Požadavek zhotovitele na změnu č.1

Projekt: „Karlovy Vary, ulice Konečná – parkování“

Evidenční list změny stavby

Název a číslo stavby:	„Karlovy Vary, ulice Konečná – parkování“	číslo objektu/ číslo změny objektu:	číslo změny:
Název objektu:			Změna č.1 nerealizace oplocení

Příloha: Situace geotextilie separační

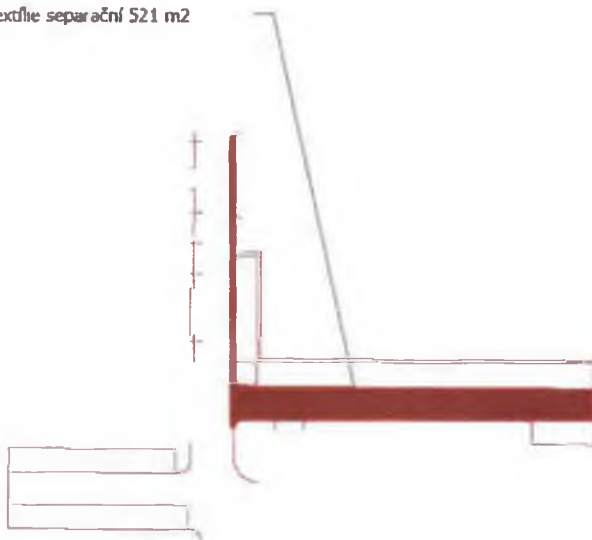
Při realizaci stavebních prací bylo zjištěno, že pod stávající komunikací jsou provedeny cementové stabilizace. Po prohlídce projektantem bylo rozhodnuto je ponechat. Dále bylo upřesněn rozsah a typy geotextilií. Současně v rámci změny jsou adekvátně k nerealizovaným stavebním pracím odečteny zemní práce.

Skutečnost geotextilie separační 521 m²

Příloha: Situace geotextilie sorpční

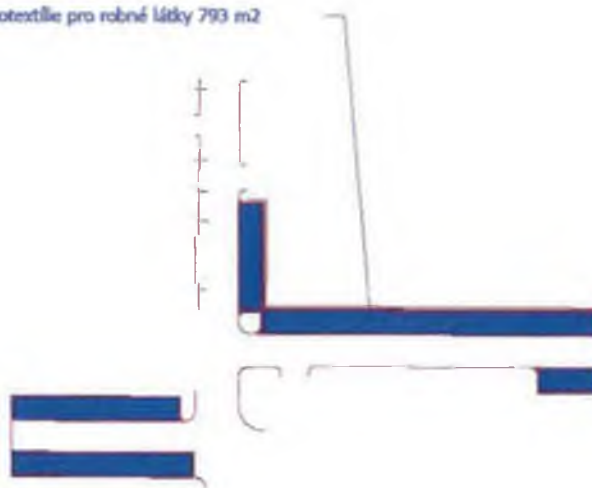
Skutečnost geotextilie pro robné látky 793 m²

**Příloha: Situace nerealizovaných stavebních prací**

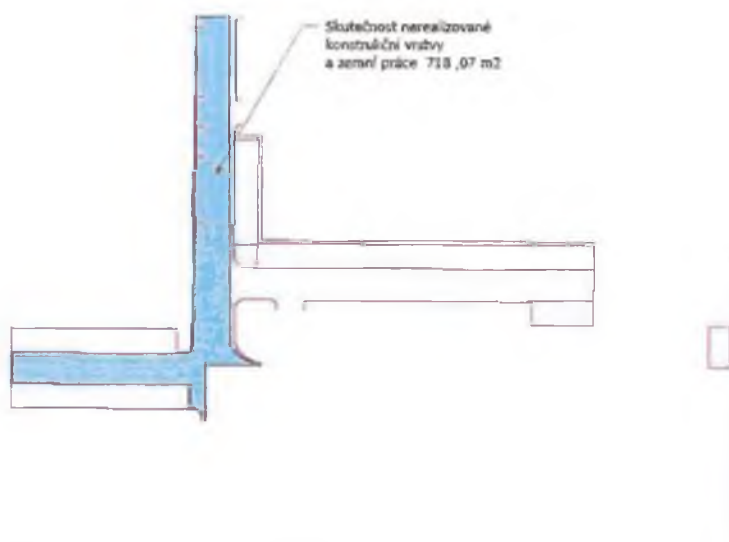
Původní řešení dle smluvní (tendrové) dokumentace:
Odstranění stávajících konstrukčních vrstev v celé tloušťce

Nové řešení:
Pouze odstranění živíc a ponechání cementové stabilizace a spodních konstrukčních vrtev

Zdůvodnění změny:
Po provedení sond bylo zjištěno, že po odstranění živičných vrstev se nachází cementová stabilizace, která je souvislá a bez zjevných vad. Následně bylo rozhodnuto její ponechání a vypuštění nových konstrukčních vrstev.

Příloha: Zápis ze stavebního deníku

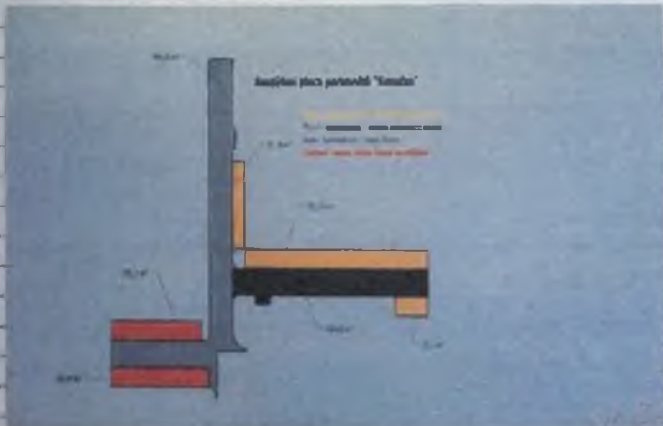
Datum	Deníček stavebního deníku
08.06.2024	sobota
Počasí:	polojasno, teploty od 21°C – 25°C
Pracovní doba:	Od 7. ⁰⁰ - 16. ⁰⁰ hodin
Pracovníci:	Peireščenko Ivan, Pavlik Semeo, Jiri Yaremčuk, Mikhaile Šorhan Dubas Mukhaile
Mechanizace:	Hitachi ZX 55, válec, scanin 8x4
Subdodávky:	Pedorutka Vitaliy
Popis stavebních prací:	<ul style="list-style-type: none"> Odrážování zemin s odvoz na skládku Zdiřné vykopávky v blízkosti vedení Příprava pro přeložky O2 a VO
	Za zhotovitele
Poznámka:	Rozdělení ploch v konstrukcích
	<ul style="list-style-type: none"> Šedá pouze živice (posouzení po očistění) Žlutá a černá sanace dle PD a upřesnění geometrií a textilií Červená (posouzení po odkrytí)

Poznámka:	Nerealizované stavební práce
	<ol style="list-style-type: none"> Výstavba nového oplocení Přestavba Změna konstrukčních vrstev
	Vícepráce
	<ol style="list-style-type: none"> Drenáže (výměra po odsouhlasení 104bm) Odstranění betonů (výměra po odsouhlasení)
